Betreff: Managementplan für die Natura 2000-Gebiete
6717-341 „Lußhardt zwischen Reilingen und Karlsdorf“
6817-441 „Saalbachniederung bei Hambrücken“
6916-441 „Hardtwald nördlich von Karlsruhe (Erweiterung)“

Hier: Öffentliche Auslegung der Endfassung als Entwurf
Gemeinsame Stellungnahme
des BUND-Ortsverbands Hockenheimer Rheinebene,
der NABU-Gruppe Hockenheim und
des LNV-Arbeitskreises Mannheim, Heidelberg, Rhein-Neckar

Abbildung 1: Maßnahmen zu Umsetzung der Europäischen Wasserrahmenrichtlinie am Kriegbach (unmaßstäblich)
Quelle: Regierungspräsidium Karlsruhe, Referat 53.1

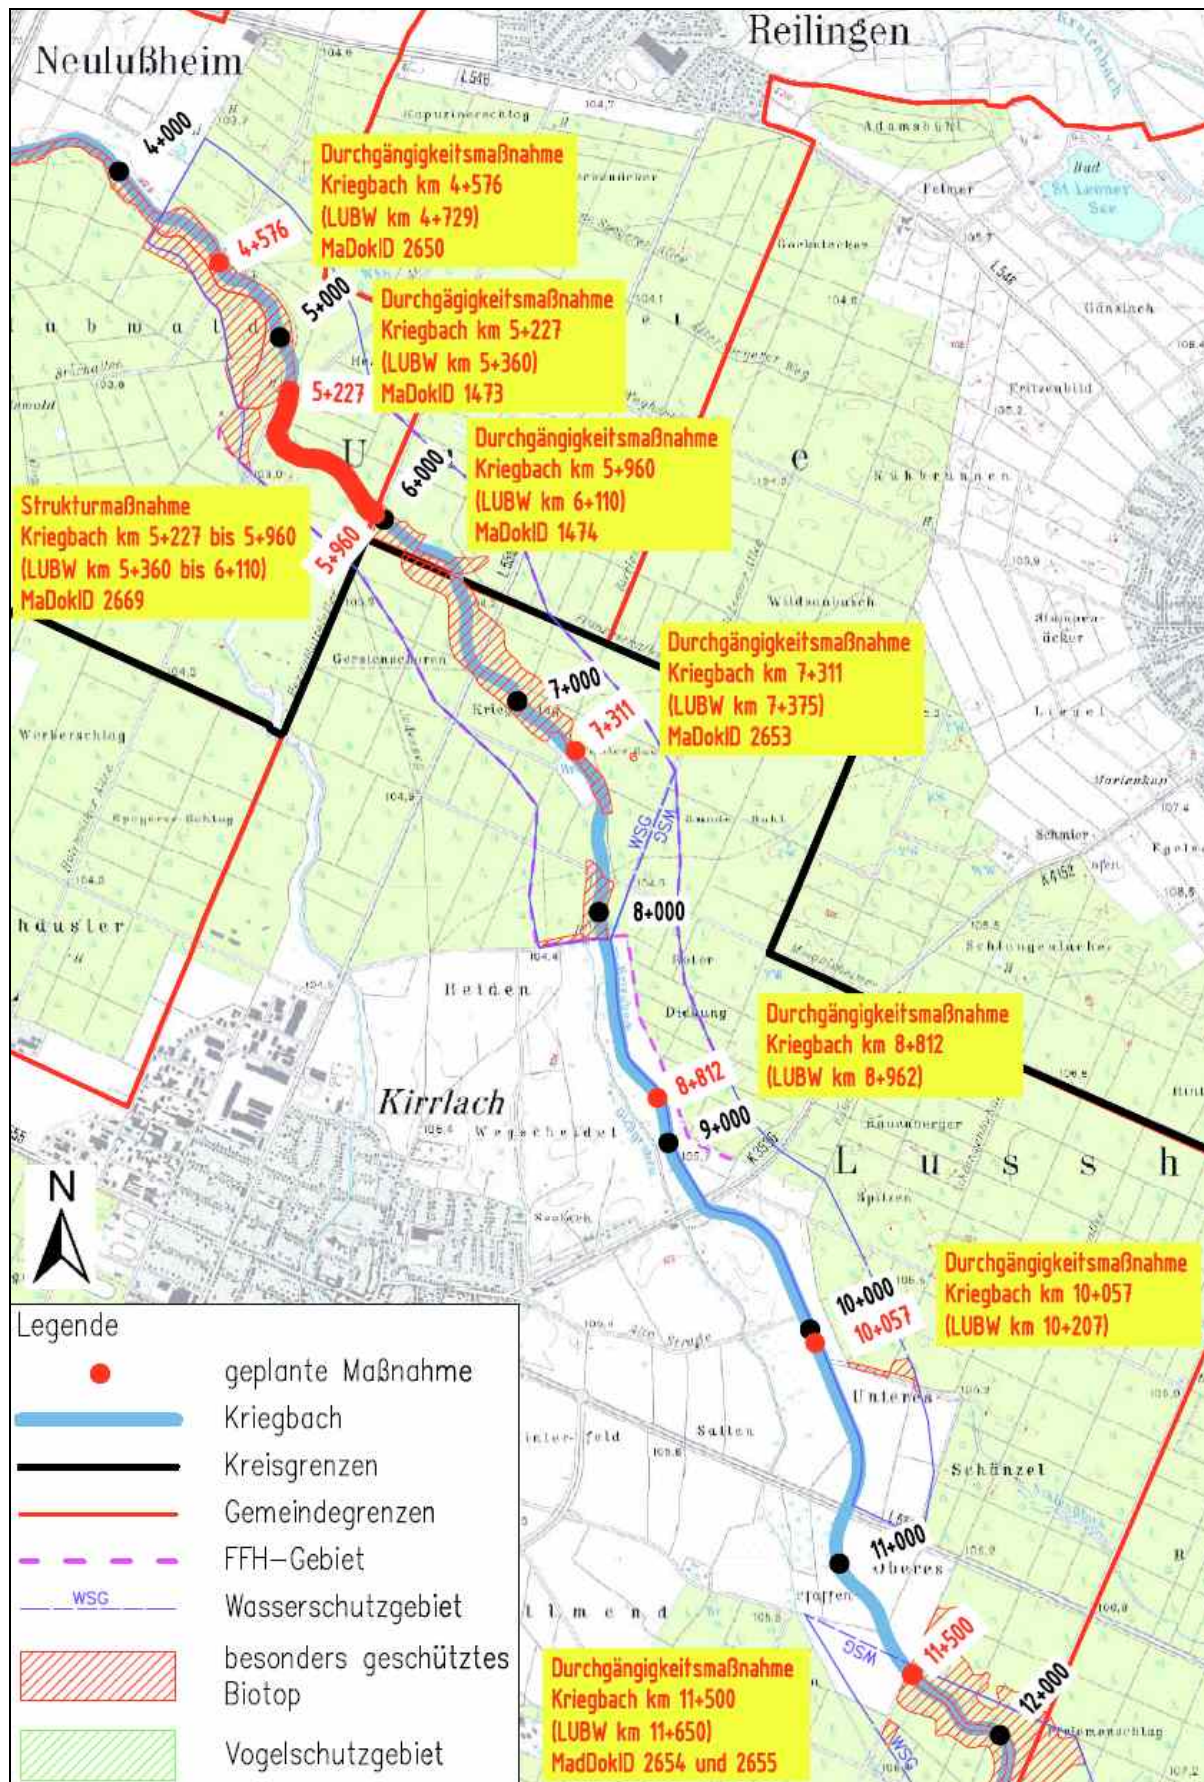
Zur Umsetzung der Europäischen Wasserrahmenrichtlinie hat der Landesbetrieb Gewässer des Regierungspräsidiums Karlsruhe (Referat 53.1) im Jahre 2010 Genehmigungsplanungen zur ökologischen Aufwertung des Kriegbachs auf den Gemarkungen Altlußheim und Reilingen (Rhein-

Neckar-Kreis) und Waghäusel (Landkreis Karlsruhe) erstellen lassen. Die geplanten Maßnahmen umfassen im Einzelnen:

- *Durchgängigkeitsmaßnahme Kriegbach km 4+576* (Rhein-Neckar-Kreis)
- *Durchgängigkeitsmaßnahme Kriegbach km 5+227* (Rhein-Neckar-Kreis)
- *Durchgängigkeitsmaßnahme Kriegbach km 5+960* (Rhein-Neckar-Kreis)
- *Durchgängigkeitsmaßnahme Kriegbach km 7+311* (Landkreis Karlsruhe)
- *Durchgängigkeitsmaßnahme Kriegbach km 8+812* (Landkreis Karlsruhe)
- *Durchgängigkeitsmaßnahme Kriegbach km 10+057* (Landkreis Karlsruhe)
- *Durchgängigkeitsmaßnahme Kriegbach km 11+500* (Landkreis Karlsruhe)

Mit diesen Maßnahmen wird die Durchgängigkeit an Querbauwerken (Sohlabstürze, Staubalken, Sohlschwellen) hergestellt und der Anstau im Oberwasser beseitigt. Die als Wanderhindernisse wirkenden Bauwerke werden abgebrochen und es werden raue Rampen aus aufgeschütteten Wasserbausteinen gebaut. Teilweise werden Störsteine ins Bachbett eingebracht. Wo der Abbruch eines Bauwerks nicht möglich ist, wird das Wanderhindernis durch eine Anschüttung aus gebrochenem Steinmaterial beseitigt. Insgesamt zielen die Maßnahmen darauf ab, den Kriegbach auch bei Niedrigwasserabflüssen für aquatische Lebewesen durchgängig zu machen.

Mit der *Strukturmaßnahme Kriegbach km 5+227 bis 5+960* wird die Gewässerstruktur in einem rund 730 m langen Abschnitt des Kriegbachs aufgewertet. Vorgesehen ist die Aufweitung des Gewässerprofils an drei Stellen mit Abflachung der Böschung, Herstellung von Kiesbänken und Schaffung von Wasserwechselzonen. Im gesamten Abschnitt werden Strömungsenker (Wurzelstöcke und Störsteine) ins Bachbett eingebracht, damit im Zuge eigendynamischer Entwicklung Bereiche mit unterschiedlichen Wassertiefen und Fließgeschwindigkeiten entstehen können.

Abbildung 1 zeigt die räumliche Lage der einzelnen Maßnahmen. Die vollständigen Planungsunterlagen können beim Landesbetrieb Gewässer angefragt werden.

Abbildung 2: Weiterführende Entwicklungsmaßnahmen am Kriegbach (unmaßstäblich)
Entwurf: BUND-Ortsverband Hockenheim Rheinebene

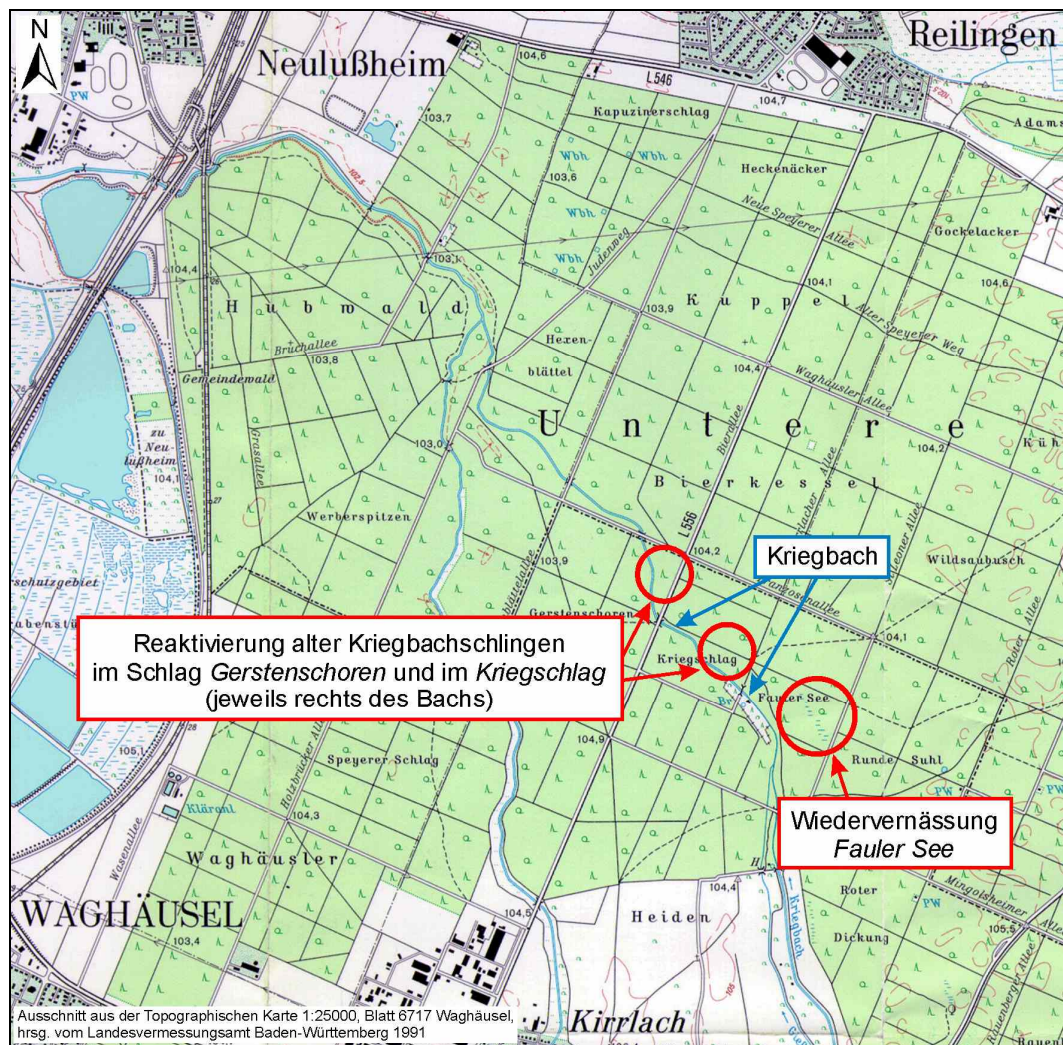
Durch den Kriegbachpolder zwischen Weiher und Kirrlach und den derzeitigen Ausbau des Rheinhochwasserdamms XXXIV am Unterlauf hat sich die Hochwassersituation am Kriegbach inzwischen entspannt. Die ökologische Zielsetzung unseres Konzepts bleibt davon jedoch unberührt. Daher schlagen wir die darin enthaltenen Maßnahmen für die weiterführende Entwicklung des Kriegbachs vor, um bach- und auentypische Strukturen und Lebensräume wiederherzustellen, die durch den Bauchausbau verloren gegangen sind. Die geeigneten Flächen finden sich zwischen Reilingen und Kirrlach: Im Schlag *Gerstenschoren*, im *Kriegschlag* und im Schlag *Fauler See* mit dem namensgebenden Verlandungsbereich (vgl. Abbildung 2).

Abbildung 5: Reaktivierung einer alten Bachschlinge (Prinzipskizze)

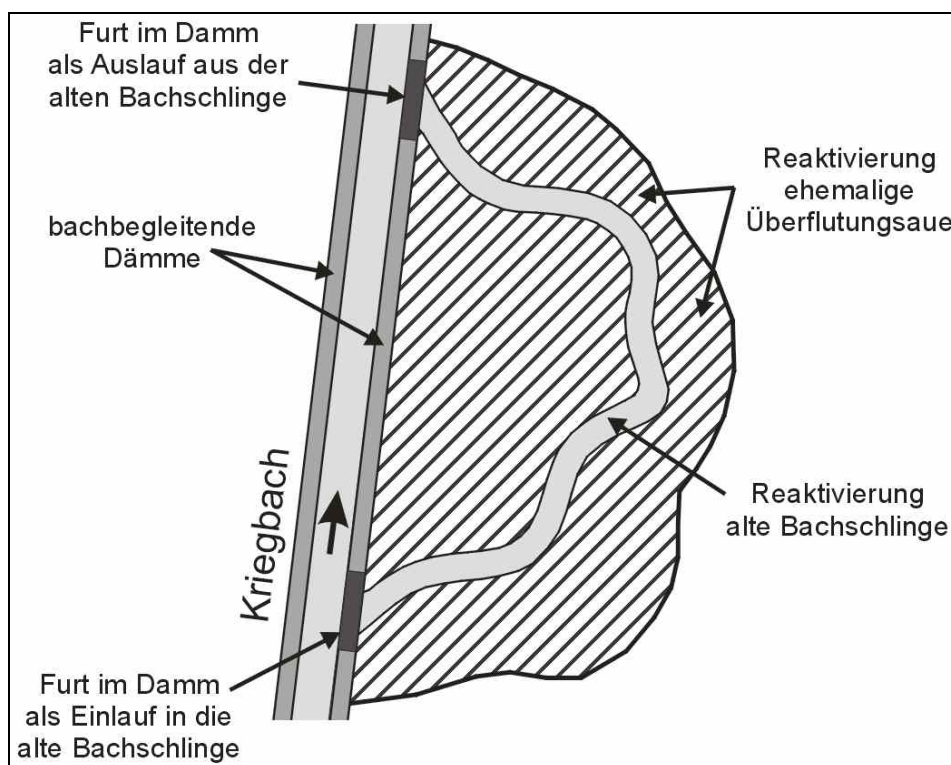
Unser Konzept zur Reaktivierung alter Bachschlingen, das auch in die Maßnahmenkonzeption des Gewässerentwicklungsplans Kraichbach / Kriegbach (GefaÖ 2004) eingeflossen ist, umfasst im Einzelnen folgende Maßnahmen (vgl. Abbildung 5):

- Am Ein- und Auslauf einer alten Bachschlinge wird der Damm durch den Einbau von Furten erniedrigt, um das Zu- und Abfließen des Wassers zu ermöglichen. Das Wasser fließt nur bei höheren Abflüssen durch den alten Bachlauf, eine flächige Überflutung der Aue findet nur selten statt. Die Nutzung des auf dem Damm verlaufenden Unterhaltungswegs wird nur bei Überflutung der Furten eingeschränkt.
- Da die alten Bachschlingen mit ihrer Sohle deutlich über dem Sohlenniveau des Kriegbachs liegen, müssen sie ggf. in geringem Umfang ausgebaggert werden.

Abbildung 7: Wiedervernässung *Fauler See* (Prinzipskizze)
Entwurf: BUND-Ortsverband Hockenheimer Rheinebene

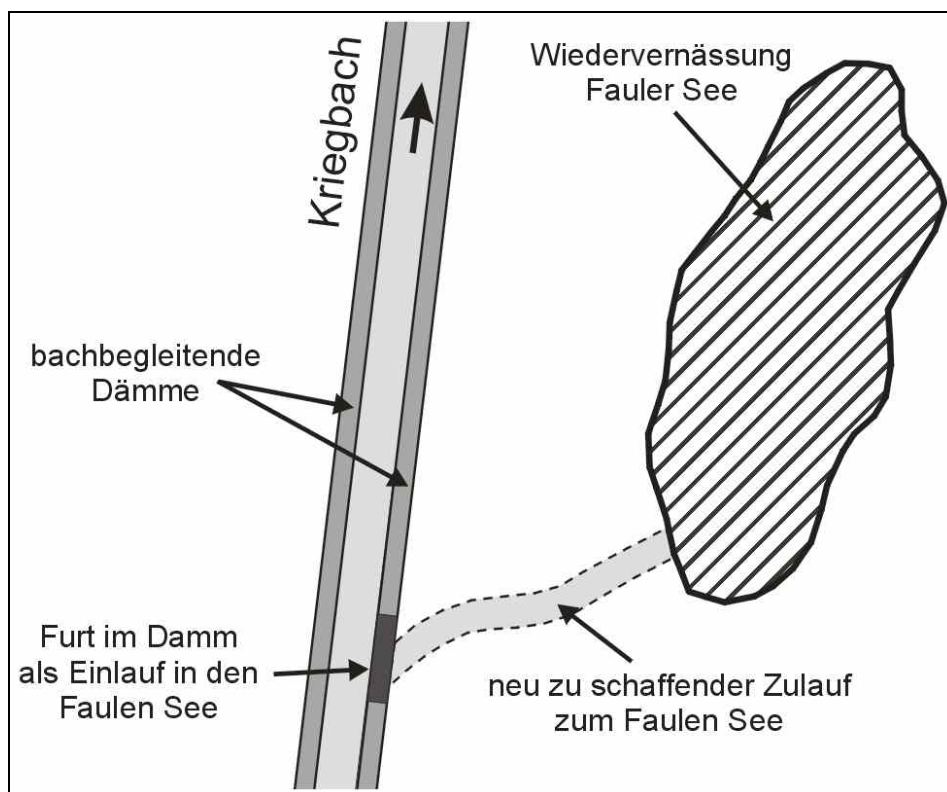
Vom Kriegbach her kann durch Baggerung – möglichst unter Einbeziehung im Umfeld vorhandener alter Bachschlingen – ein Zulauf zum *Faulen See* hergestellt werden, wobei der Anschluss an den Bach durch den Bau einer Furt im Damm geschaffen wird (vgl. Abbildung 7). Das zulaufende Wasser verbleibt im *Faulen See* und leistet einen Beitrag zur Wiedervernässung des ursprünglich stark grundwasserbeeinflussten Verlandungsbereichs.
